Správny výbor ADN

Európska dohoda o medzinárodnej preprave nebezpečného tovaru po vnútrozemských vodných cestách (ADN)

Návrhy na zmeny v predpisoch tvoriacich prílohu ADN¹

Obrázok 3.4.7.1

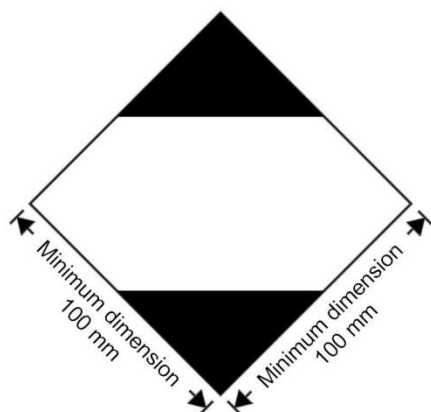
„3.4.7 Označovanie kusových zásielok obsahujúcich obmedzené množstvá

3.4.7.1 S výnimkou leteckej prepravy, kusové zásielky obsahujúce nebezpečné veci v obmedzených množstvách musia mať označenie uvedené na obrázku 3.4.7.1:

Obrázok 3.4.8.1

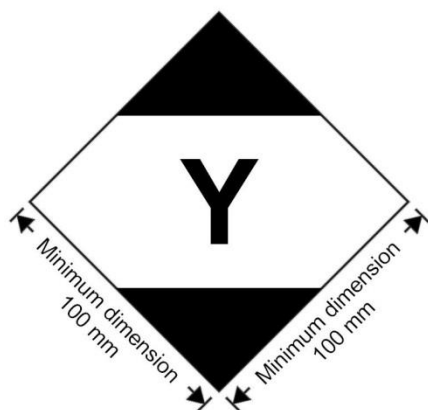
3.4.8 Označovanie kusových zásielok obsahujúcich obmedzené množstvá v súlade s ustanoveniami časti 3 kapitoly 4 Technických pokynov ICAO

3.4.8.1 Kusové zásielky obsahujúce nebezpečné veci, zabalené v súlade s ustanoveniami časti 3 kapitoly 4 Technických pokynov ICAO, môžu mať označenie uvedené na obrázku 3.4.8.1, potvrdzujúce súlad s týmito ustanoveniami:

Obrázok 3.5.4.2

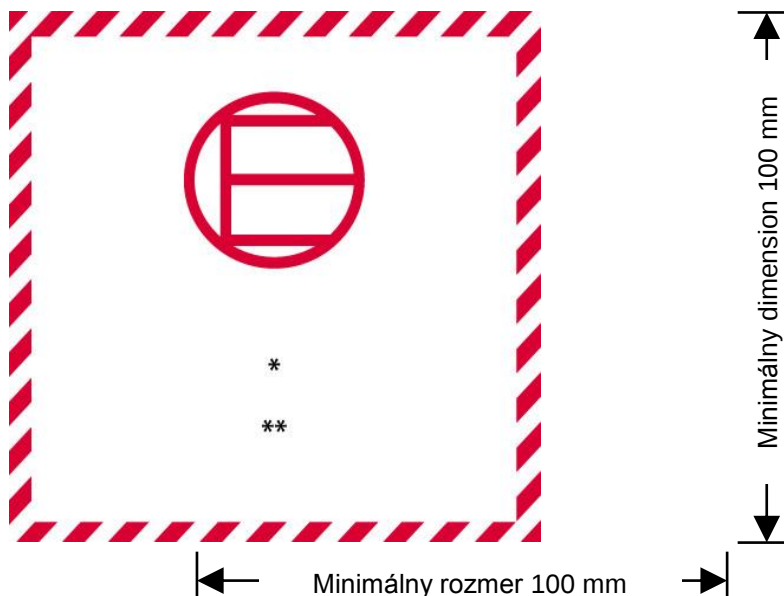
3.5.4.2 Zmeniť takto:

„3.5.4.2 *Značka pre vyňaté množstvá*

Obrázok 5.2.1.8.3

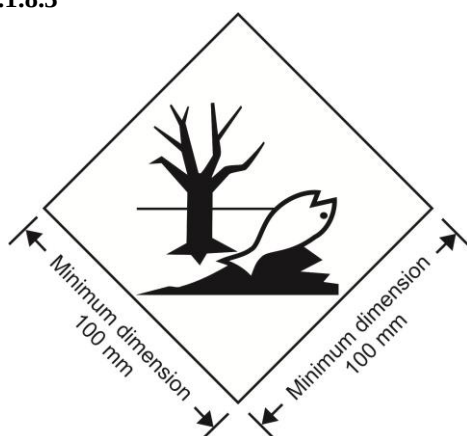
5.2.1.8.3 Zmeniť 5.2.1.8.3 takto:

„5.2.1.8.3 Značka pre látky ohrozujúce životné prostredie musí byť taká, ako je uvedené na obrázku 5.2.1.8.3.“

Obrázok 5.2.2.2.1.1

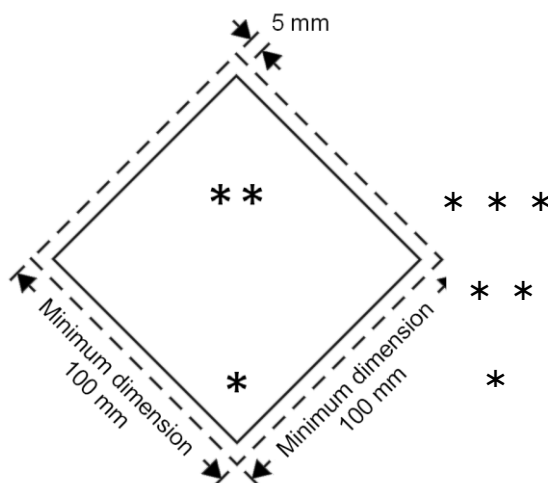
5.2.2.2.1.1 Zmeniť takto:

„5.2.2.2.1.1 Bezpečnostné značky musia vyzeráť tak, ako je uvedené na obrázku 5.2.2.2.1.1.“

Obrázok 5.3.1.7.1

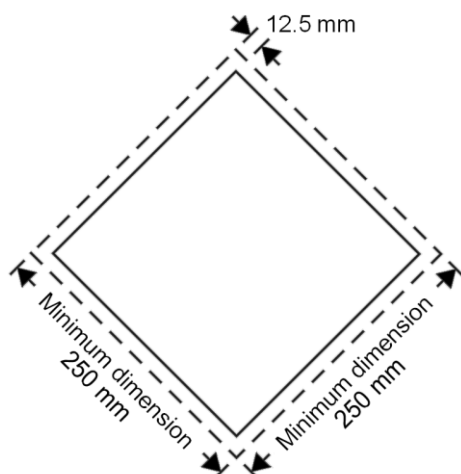
5.3.1.7.1 Zmeniť takto:

„5.3.1.7.1 S výnimkou uvedenou v bode 5.3.1.7.2 pre triedu 7 týkajúcou sa nálepiek a v bode 5.3.6.2 pre značku pre látky ohrozujúce životné prostredie nálepka musí vyzeráť tak, ako je uvedené na obrázku 5.3.1.7.1.

Obrázok 5.3.3

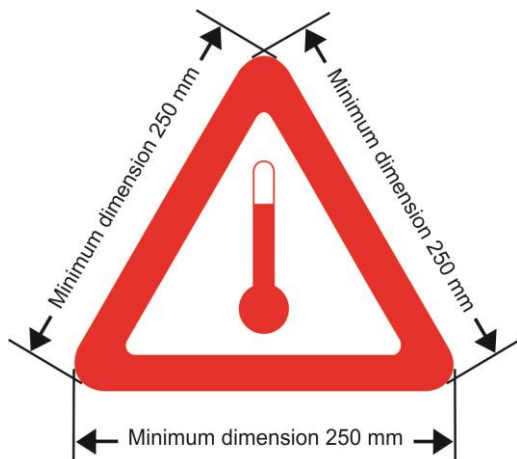
„5.3.3 Značka pre látky so zvýšenou teplotou

Cisternové vozidlá, cisternové kontajnery, prenosné cisterny, špeciálne vozidlá alebo kontajnery alebo špeciálne vybavené vozidlá alebo kontajnery obsahujúce látku, ktorá je prepravovaná alebo odovzdaná na prepravu v kvapalnom stave pri teplote 100 °C alebo vyššej alebo v tuhom stave pri teplote 240 °C alebo vyššej, musia mať na oboch bočných i na zadnej strane vozidla a na oboch bočných stranách i na každom čele kontajnerov, cisternových kontajnerov a prenosných cisterien značku znázornenú na obrázku 5.3.3.

Obrázok 5.5.2.3.2

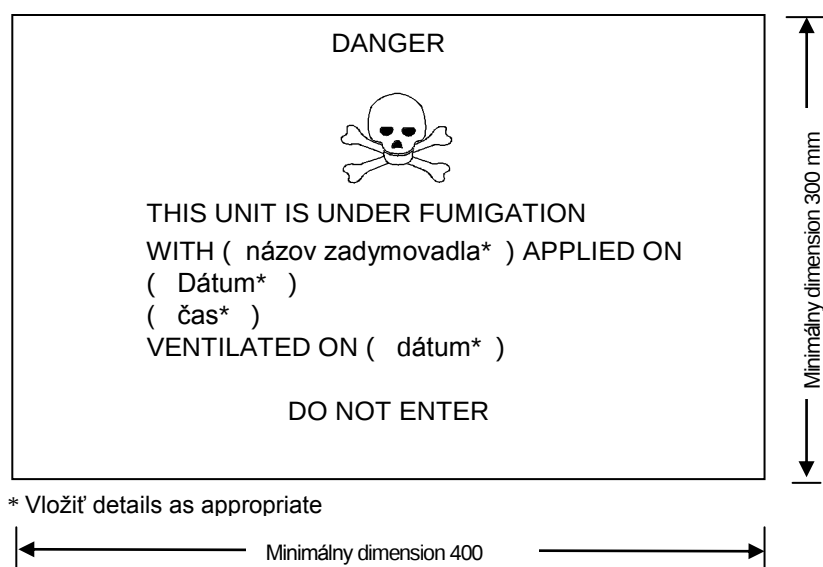
Zmeniť bod 5.5.2.3.2 a výstražnú značku upozorňujúcu na zadymovanie takto:

„5.5.2.3.2 Výstražná značka upozorňujúca na zadymovanie musí byť taká, ako je uvedené na obrázku 5.5.2.3.2.“
